Ministerie van Verkeer en Waterstaat
Directoraat-Generaal Rijkswaterstaat
Projectbureau Zeeweringen

PRD1-M-05290 ke

Aanpassing grenzen randvoorwaardenvakken Noorddijk, Molenpolder en Kievitpolder
(n.a.v. "Controle Toetsing Revisie Noorddijkpolder en de Molen, Kievitpolder", PBZ
kenmerk Noorddijk 30112001)

Bijlage 1.1 : Grenzen die gehanteerd worden in diverse stukken

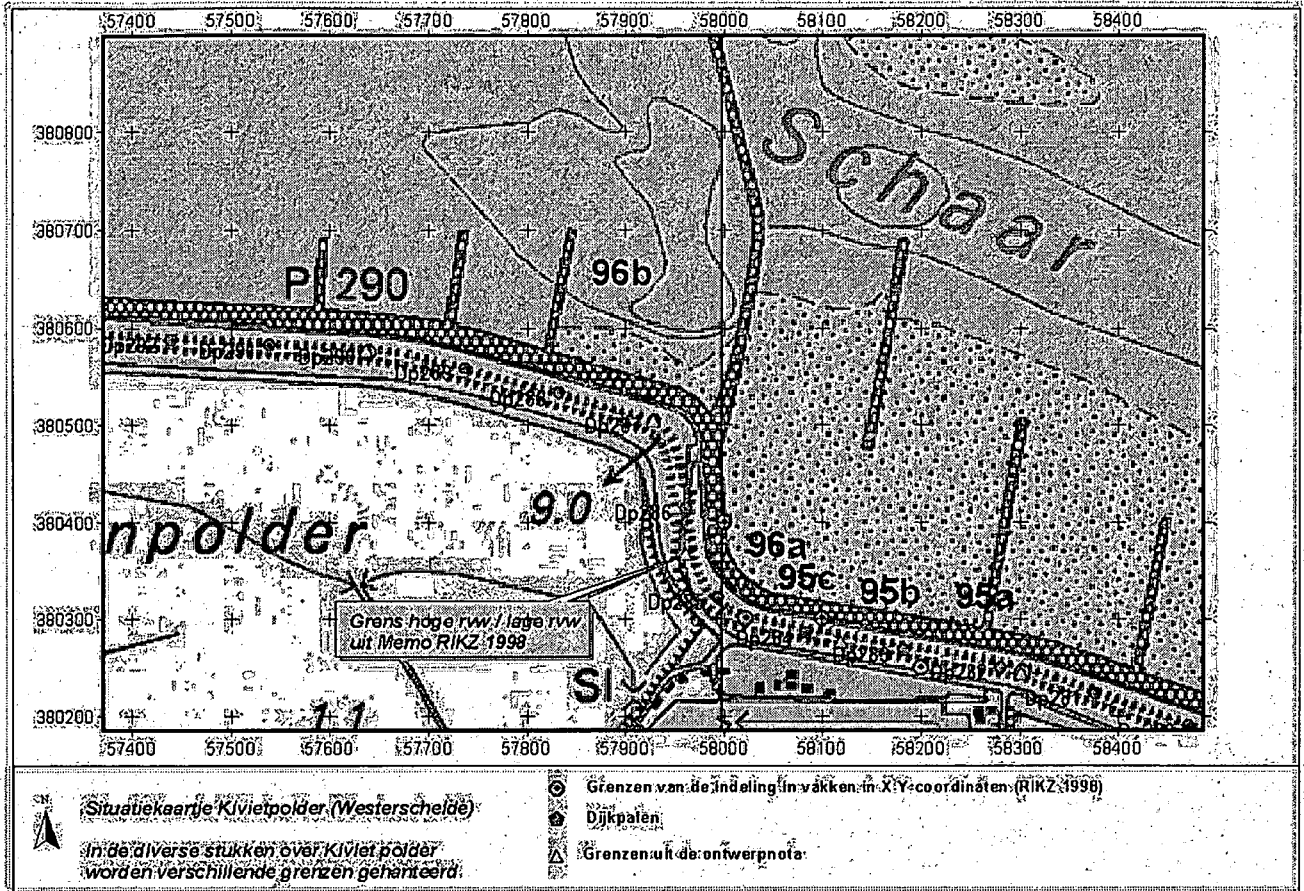
De indeling in randvoorwaardenvakken in het RD-stelsel is echter handmatig uitgevoerd in 1996 met behulp van bodemgegevens, atlanten etc. Wanneer toen gekozen punten nu op een topografische kaart geprojecteerd worden, blijkt het dat de grenzen van de dijkvakken niet goed aansluiten op de projectie op de dijk.(bijlage 1.1)

Het ziet er naar uit dat de grens tussen dijkvak 96b en 96a in de bocht t.p.v. de strekdam had moeten liggen.

Zoals hierboven geconstateerd is dijkvak 95c een overbodig dijkvak, wat in principe geheel overlapt wordt door de randvoorwaarden van dijkvak 95b, die gelden tot dijkpaal 285.6. De grens tussen dijkvak 96a en 96b is het midden van de bocht, ter hoogte van de aansluitende dam. (bijlage 1.2) Hierdoor blijft de golfhoogte hoog tot net voorbij de bocht (dijkpaal 285.6). Fysisch gezien is dit ook aannemelijk, omdat de golven die zich voortplanten in de schaar van Ossensisse door middel van refractie bijdraaien om de bocht van de dijk. Het hoge voorland wordt pas ruim na de bocht effectief voor de golven. Vanaf dijkpaal 285.6 naar het oosten worden de golven geremd door het hoge voorland.

Bijlage 1.2 : Nieuwe grenzen, gebaseerd op eerdere memo's
